レネソーラ社製 太陽電池モジュール フレーム厚み仕様変更のご案内

60セルモジュール (Bシリーズ)

JC***M-24/Bbw (***) = 265, 270, 275, 280, 285)

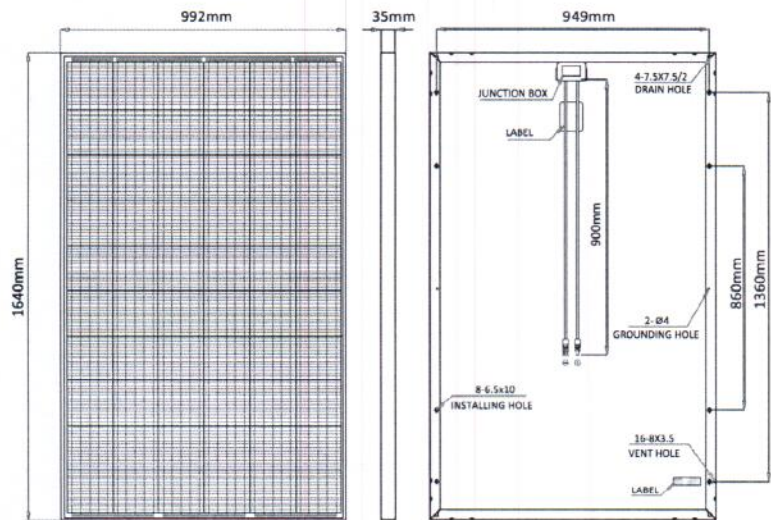
フレーム厚みが、従来の40mm*30mm厚みから、35mm*35mmに変更されます。

(耐圧保証値、取付穴位置、取付ボルトサイズ、重量等は変更ございません)
